**TILSYN MED AVLØPSANLEGG ETTER KAPITTEL 12  
REGISTRERING / 1. GANGS TILSYN**

**Karmøy Kommune**

Anleggseier: Solveig E. G. Tjøsvoll	Abb. nr:3716	
Adresse: Nordre Ådlandsveg 45	Byggeår: 1850	
G.nr./ B.nr: 17/7	Feste nr:	Koord:
Boligheter tilknyttet: Nei	Fritidshus: Nei	Kartblad:
Utslippstillatelse datert:	Ref. nr.

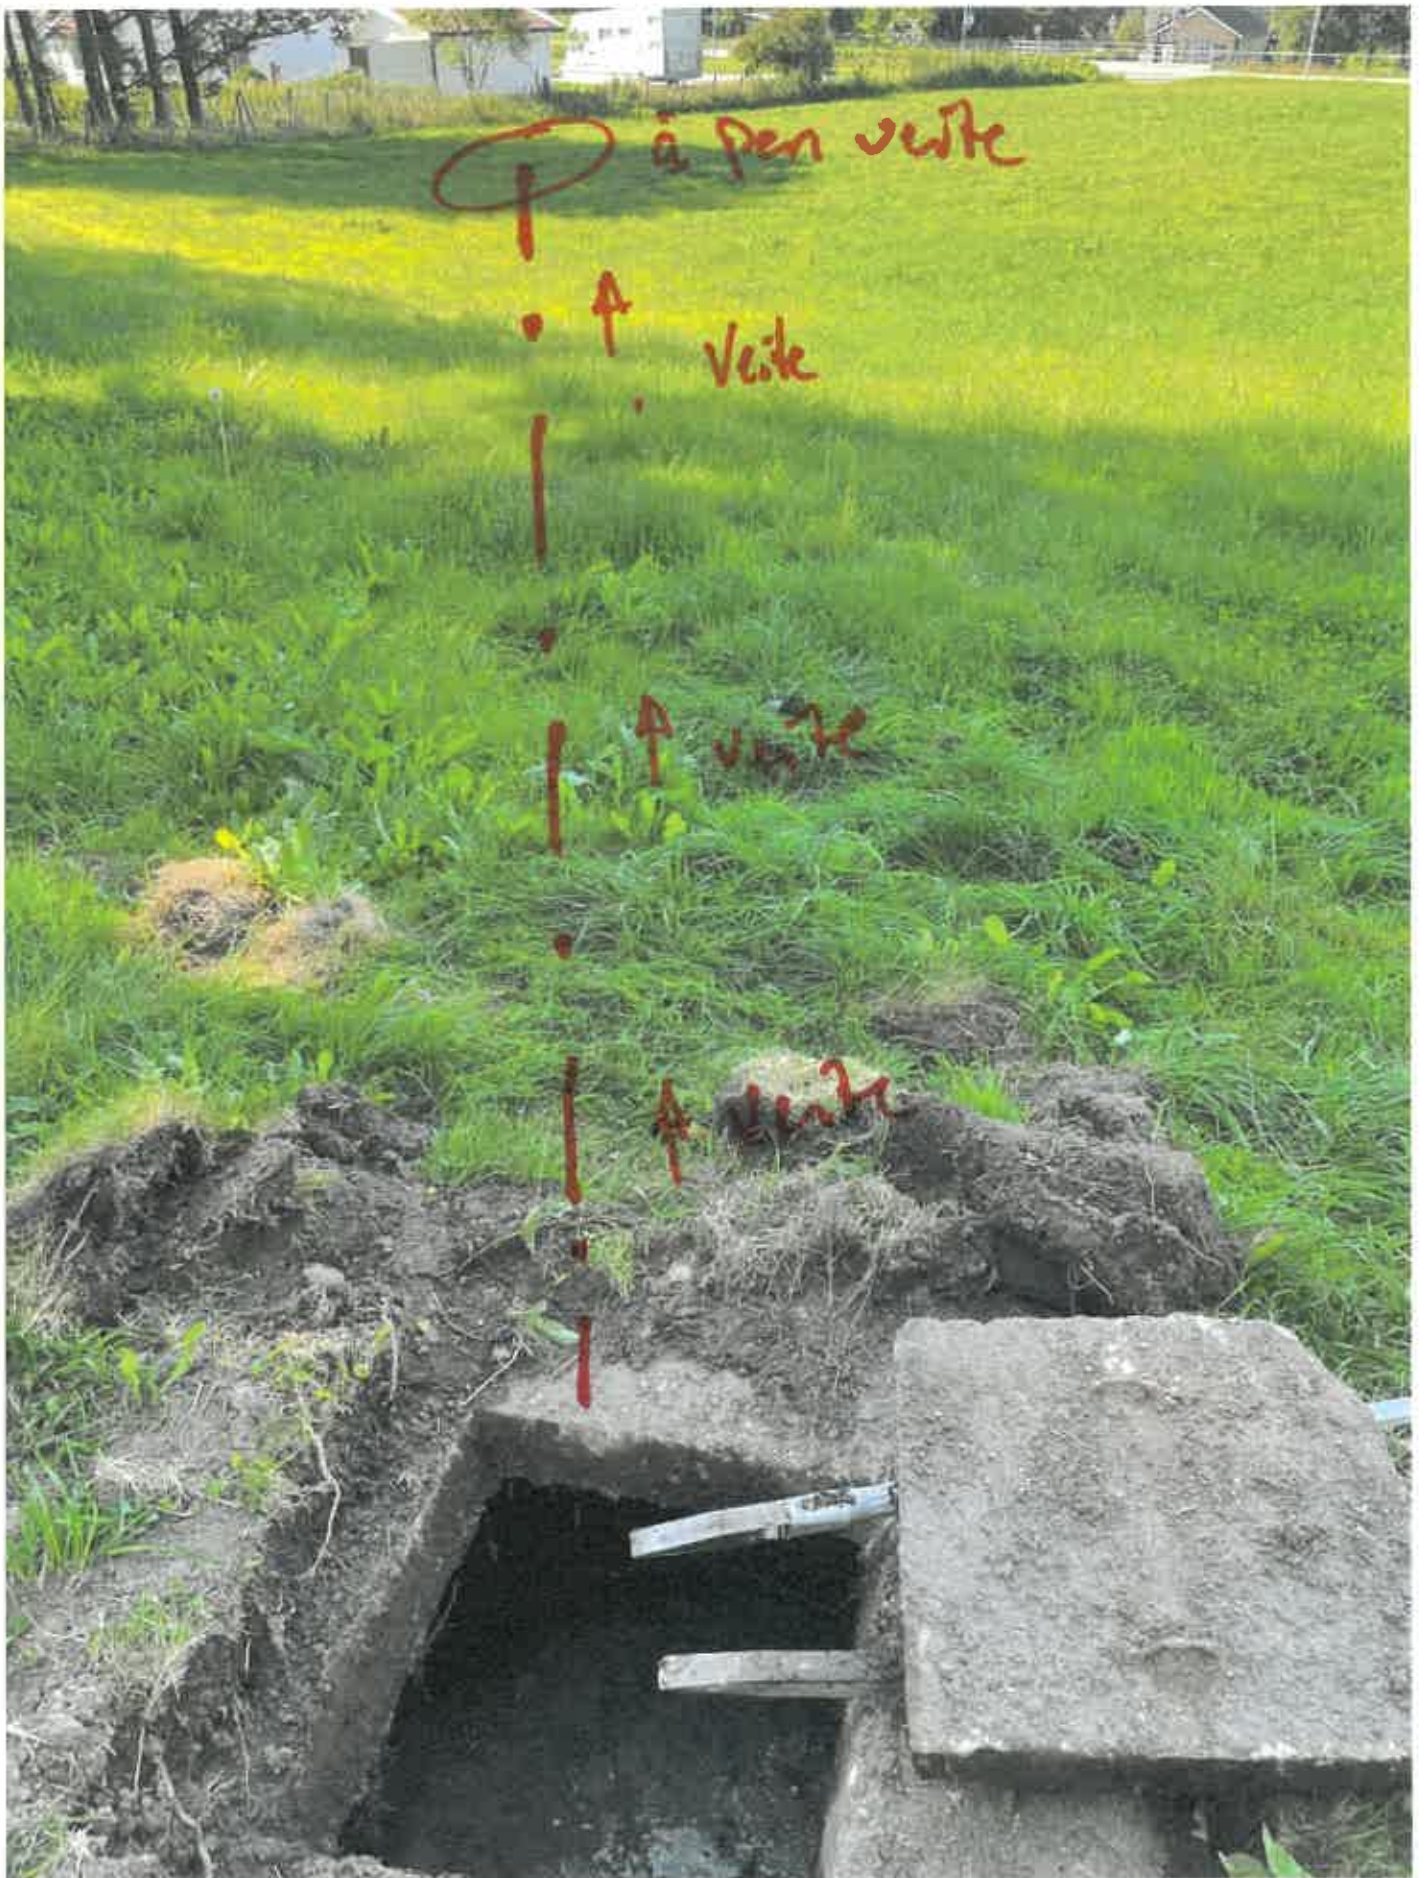
Dykkert mangler på utløp på veite, veite er også tett da rør står fullt i vann, her skal det ikke være vann.

Muld og røtter/stein skal ikke i tanken
